日間賀島再配置にかかる ワークショップ 報告書

令和7年 8月 19日

日間賀島公民館 3階 集会室

複合化施設ゾーニング案(小学校体育館跡地建設)

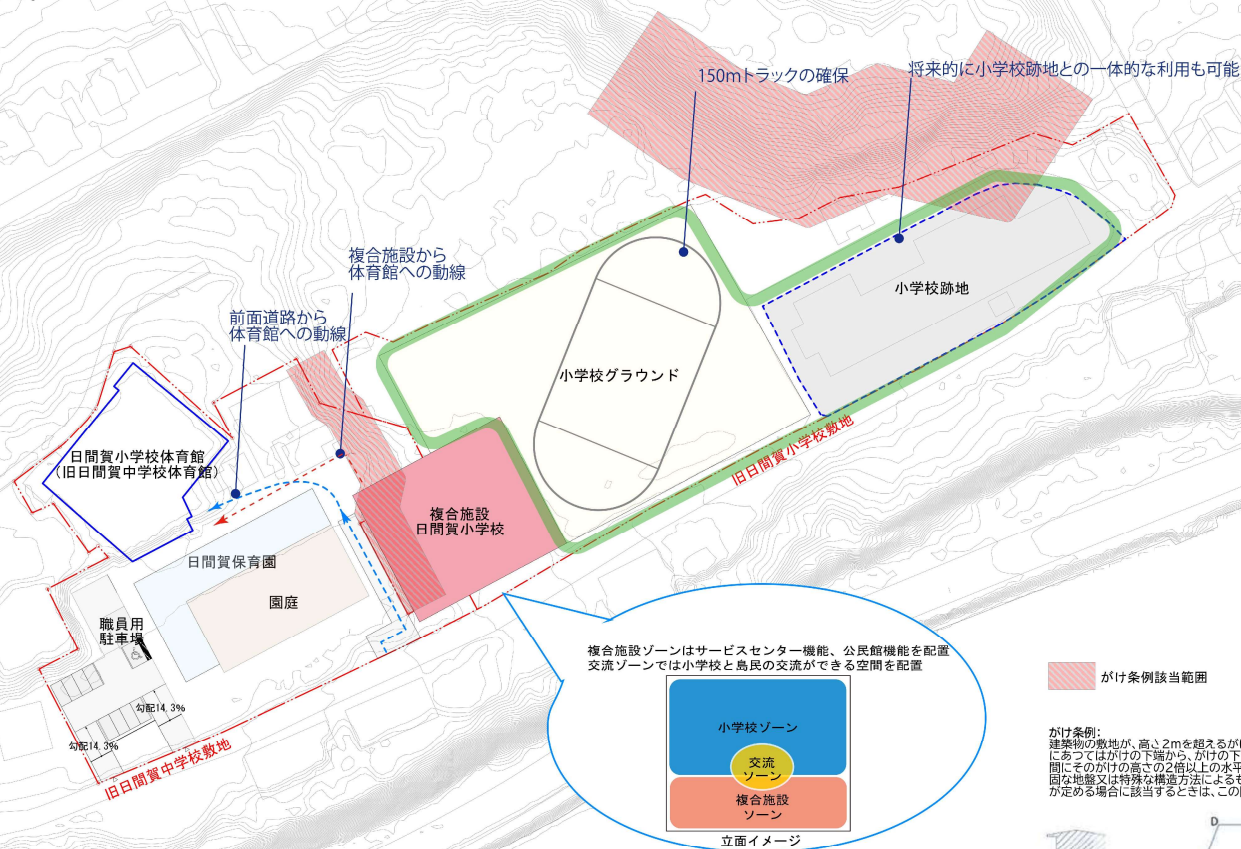
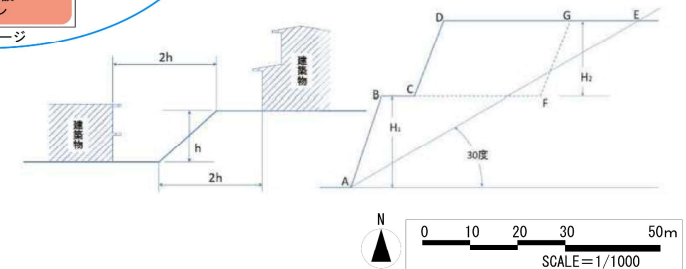
- ・小学校のトラックが敷地に正対して配置することができない。
- ・複合施設及び日間賀小学校により園庭と小学校グラウンドが分断される。
- ・複合施設及び日間賀小学校がかけ条例に該当する。

- ・ この配置なら複合化施設がコンパクトになっていていいと思う。
- ・ 保育所ができると駐車場がせまくなるのではないか。
- ・ グラウンドは大きい方がいいので、整地して大きくしてほしい。

複合化施設の形や大きさを変えて、のり面の上だけで建設が可能になるのでは。

複合化施設ゾーニング案(小学校グラウンド前面道路側建設)

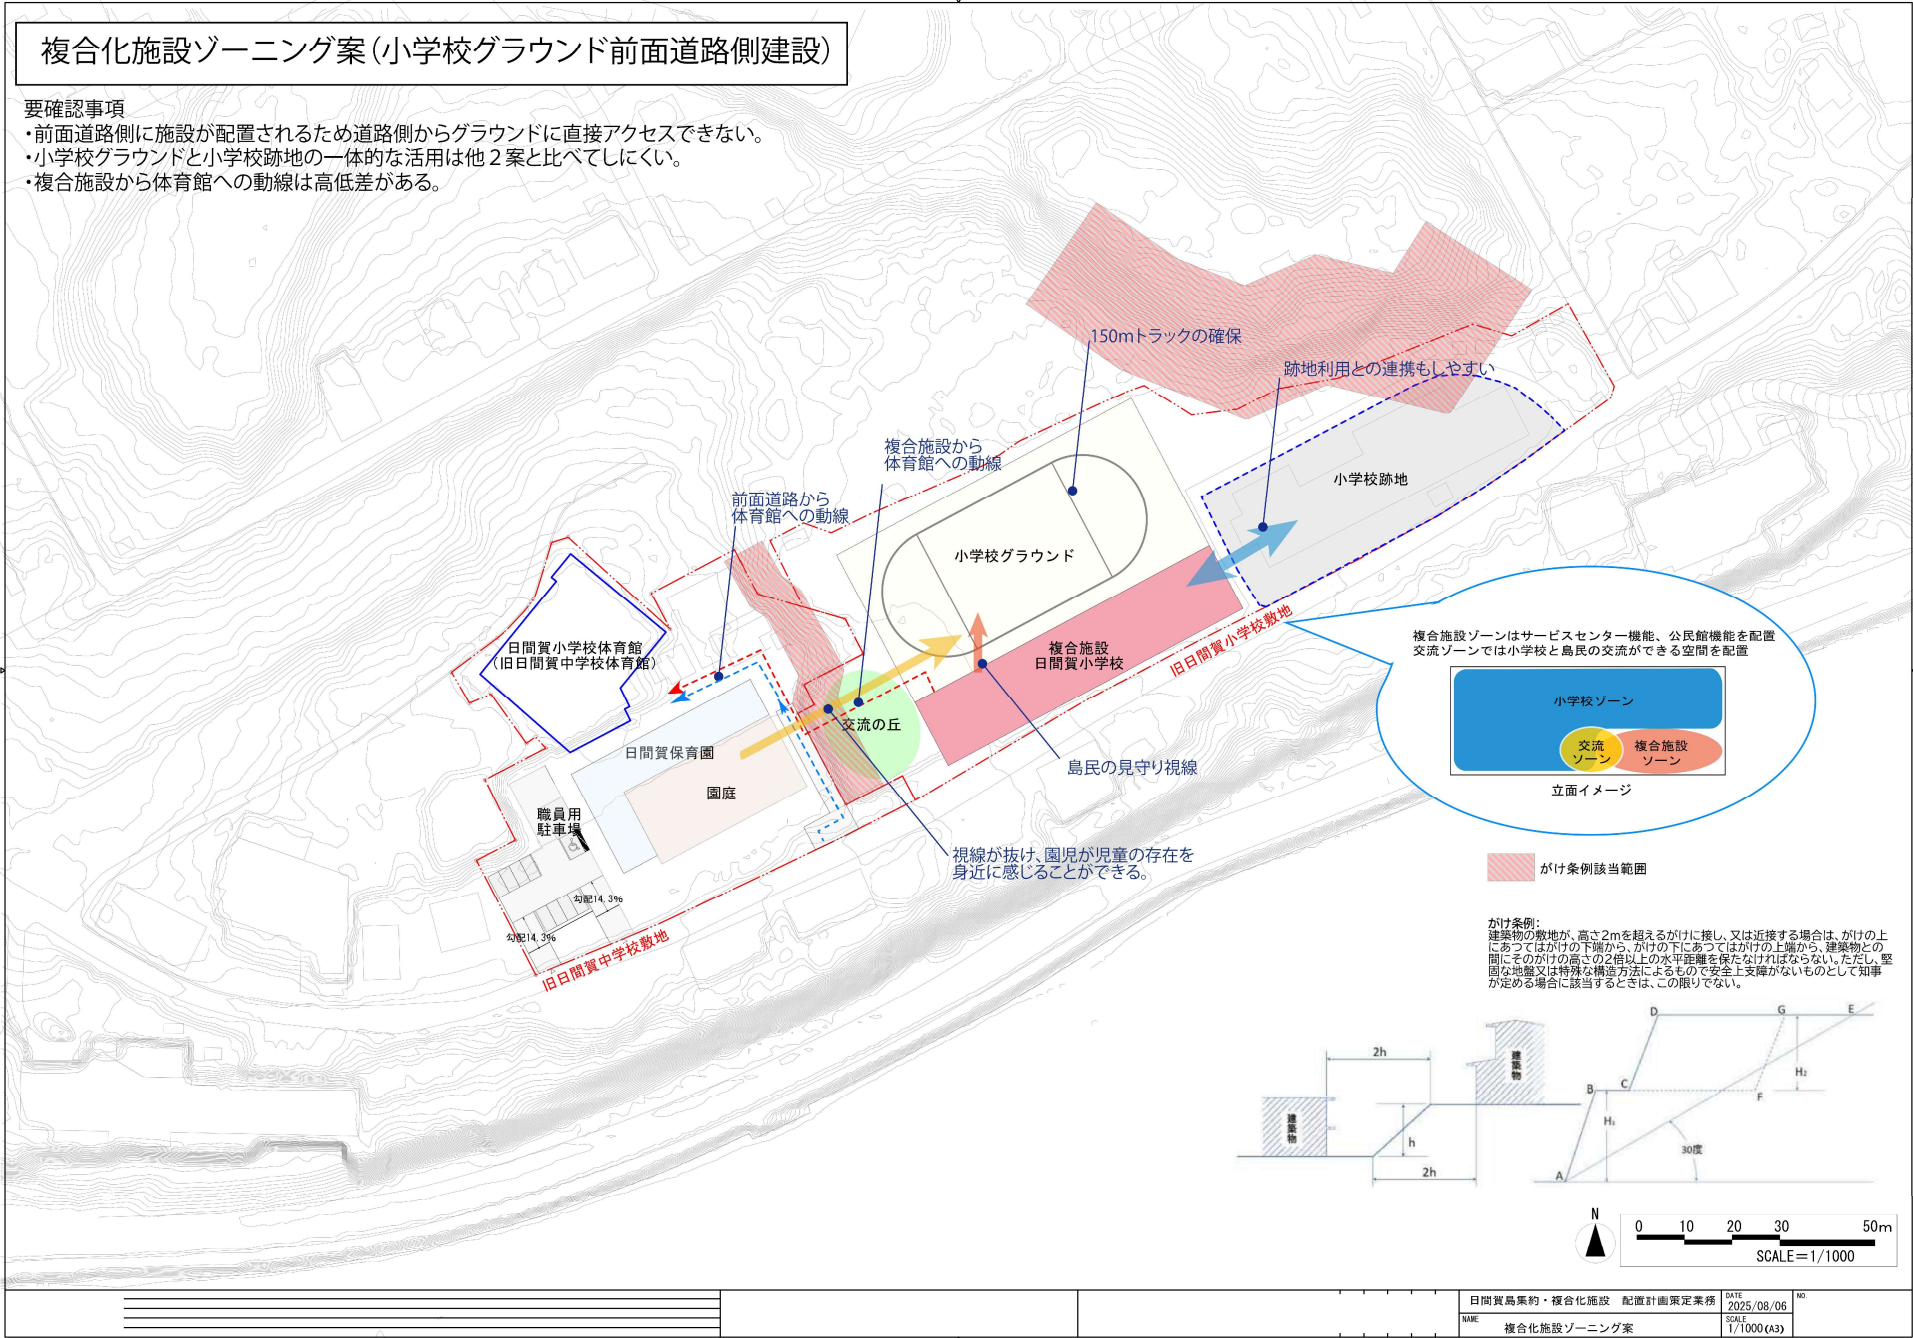
- ・前面道路側に施設が配置されるため道路側からグラウンドに直接アクセスできない。
- ・小学校グラウンドと小学校跡地の一体的な活用は他2案と比べてしにくい。
- ・複合施設から体育館への動線は高低差がある。

- ・ グラウンドがせまくなってしまふのはよくない。
- ・ グラウンドの日影が多くなると夏はいいかもしれない。
- ・ 緑を増やしてしまうと管理が大変になる。
- ・ 体育館が遠いから施設の真ん中に配置したほうがいい。

複合化施設ゾーニング案(小学校グラウンド北側建設)

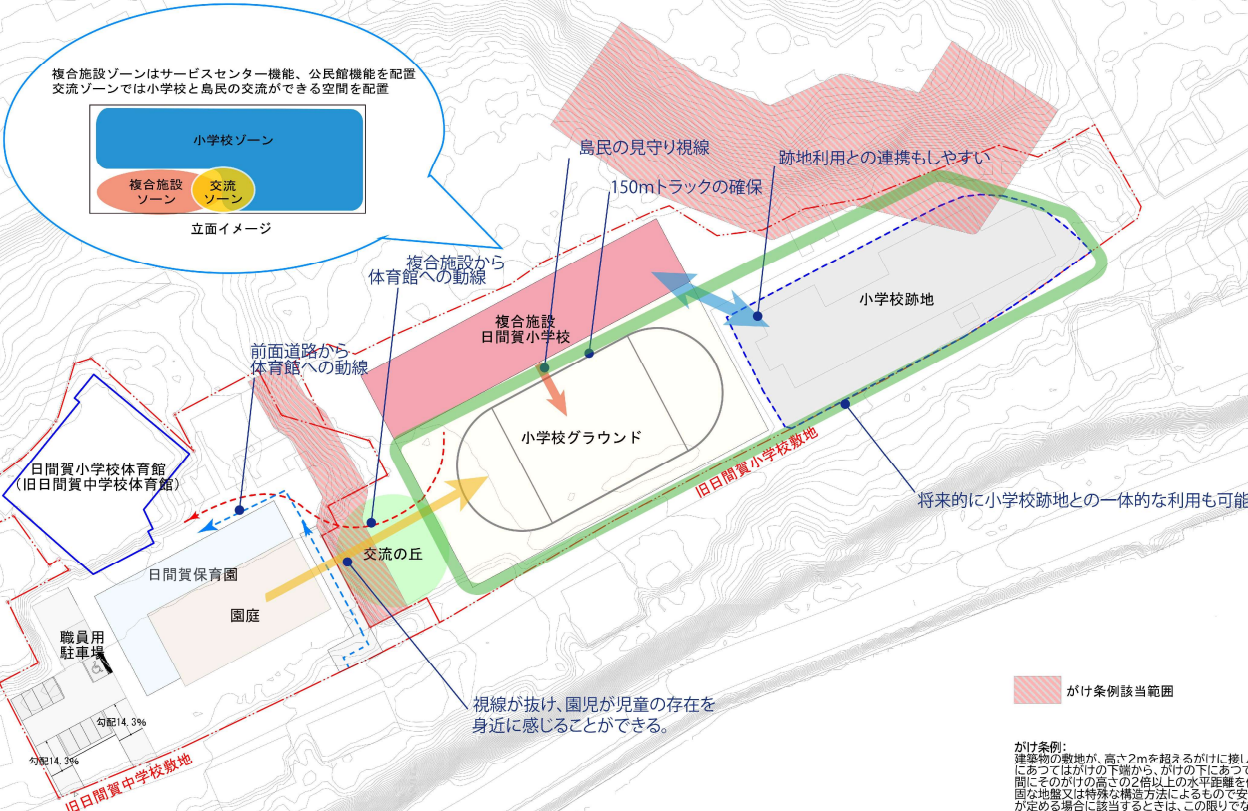
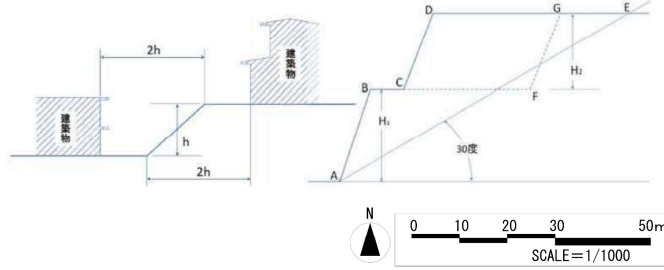
- 施設が建つグラウンド北側は過去に盛土を行った可能性があるため液状化リスク等を調査する必要がある。
- 複合施設から体育館への動線は高低差がある。

- ・建物部分が過去に盛土を行った箇所で地盤があやしいので、学校施設なのでしっかり調査してほしい。
